Le béton armé à la galerie du Ritom

par R. MAILLART, ingénieur.

Après avoir lu le rapport¹ des experts concernant la galerie du Ritom, on aura pu se demander si par l'emploi du profil IV (p. 89), armé, au lieu des profils No I à III, elle se serait mieux comportée. Car ce profil IV présente deux avantages apparents : la forme circulaire et l'armature (fig. 1).

Fig. 1. — Profils-types prévus. — 1 : 75.

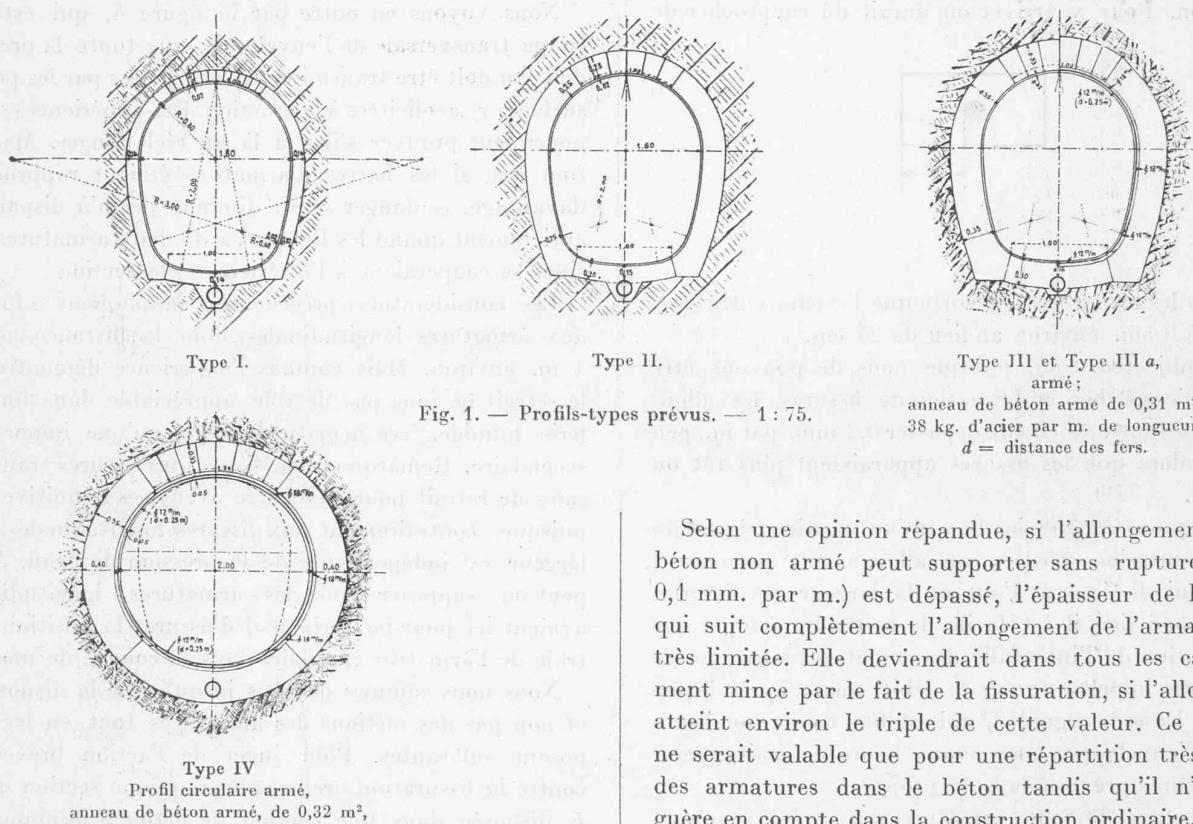
Ces considérations doivent aussi nous guider s'il s'agit de juger de l'utilité d'une armature noyée dans le revêtement. Or c'est le cas pour le profil qui nous occupe. Il comporte en effet une armature circulaire de barres rondes de 12 mm. distantes de 25 cm. et de 6 barres longitudinales de 18 mm. Cette armature est noyée non pas dans le béton, mais au milieu d'une couche de revêtement intérieur de 5 cm. d'épaisseur. Il est à supposer que cette couche devait servir d'enduit étanche.

Pourquoi placer l'armature dans l'enduit et non dans le revêtement même ? Je suppose qu'en premier lieu on voulait conserver la liberté d'exécuter le revêtement, au moins en partie, en maçonnerie, ce qui ne permettait guère d'y conserver une armature. Mais même en prévoyant un revêtement entièrement en béton, il est incontestable que la présence d'une armature aurait rendu son exécution particulièrement compliquée vu les conditions défavorables de travail dans une galerie. Mais au point de vue théorique également il semble préférable de faire coïncider l'armature avec la couche devant garantir l'étanchéité. Quand une roche exerce des pressions actives, mais inégales, on aura tout intérêt à les faire supporter uniquement par le béton, ce qui permettra d'évaluer d'une manière plus précise le travail de l'armature et de l'enduit appliqués plus tard. Ainsi il semble que la disposition du profil IV, comportant le placement de l'armature dans l'enduit est bonne en principe, surtout si l'application de l'enduit se fait par un procédé moderne de projection, ce qui garantira l'enrobement parfait des armatures.

Nous arrivons donc à la conclusion que l'influence des armatures prévues dans le profil IV aurait été si minime qu'on peut les qualifier d'inutiles.

Leur disposition ne tient pas compte des expériences acquises.

Quant à leurs dimensions, elles sont basées sur des appréciations difficilement soutenables. Car de deux choses l'une :

ou la roche est bonne et l'adhésion du revêtement parfaite et alors on peut se passer d'armature,

ou bien la roche est mauvaise et on ne peut compter sur un revêtement adhérant parfaitement, et alors une armature qui ne supportera avec sécurité qu'un huitième de la pression d'eau ne peut pas rendre de services.

Au lieu d'une section de 4,5 cm² de fer, on aurait dû admettre 35 cm² et ne pas dépasser la distance de 6 cm. Nous aurions alors obtenu :

$$\sigma_b = \frac{42000 \times 1,0}{500 + 20 \times 35} = 35 \text{ kg/cm}^2.$$

$$\sigma_f = 20 \times 35 = 700 \text{ kg/cm}^2.$$

avec des probabilités que le mortier ne présente pas

de fissures. Si celles-ci avaient lieu néanmoins on aurait eu :

$$\sigma_f = \frac{42000 \times 1,0}{35} = 1200 \text{ kg/cm}^2,$$

chiffre garantissant l'adhésion et qui ne permet pas que les fissures atteignent une largeur appréciable si les armatures sont très rapprochées l'une de l'autre.

Fig. 3.

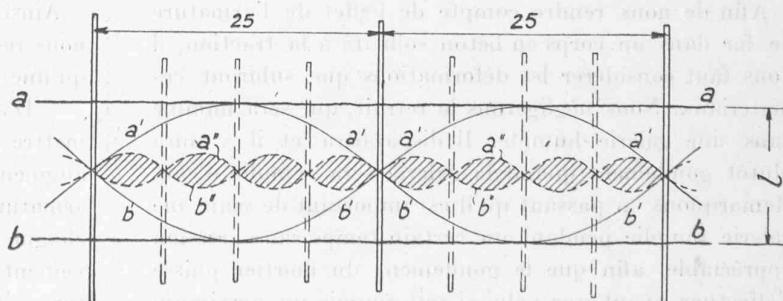
En second lieu il est facile de se rendre compte que la diminution de l'intervalle des armatures aura une influence très importante sur le débit, même après la fissuration. Dans la figure 3, qui est une coupe longitudinale de l'enveloppe, nous avons figuré en traits pleins les armatures prévues dans le projet.

En l'absence de toute armature $a-a$ et $b-b$ représenteront les bords d'une fissure, la distance l entre ses lignes figurant à une échelle démesurée la largeur de celle-ci. Par la présence des dites armatures, le béton y adhérant, les bords de la fissure prendront une forme ondulée $a'-a'$ et $b'-b'$ composée d'arcs que nous pouvons admettre paraboliques. L'aire de la fissure s'en trouvera réduite à deux tiers et le débit baissera peut-être de la moitié en raison de la diminution du rapport de l'aire à sa circonférence. C'est un résultat appréciable mais loin d'être satisfaisant.

Si nous intercalons trois armatures supplémentaires, indiquées en pointillé, les bords de la fissure seront figurés par les lignes ondulées $a''-a''$ et $b''-b''$, lesquelles comprendront une aire qui ne sera plus que le sixième de celle comprise entre $a-a$ et $b-b$ et le débit tombera au douzième et même moins. Il diminuera encore et pourra tarir entièrement par le fait du colmatage. Il est vrai que le béton compris entre deux fissures se trouve moins détendu par cette disposition, ce qui aura pour effet d'augmenter le nombre des fissures; mais d'après les expériences faites, cette augmentation ne dépassera guère le 50% dans les conditions présentes, n'atténuant donc pas essentiellement les avantages acquis.
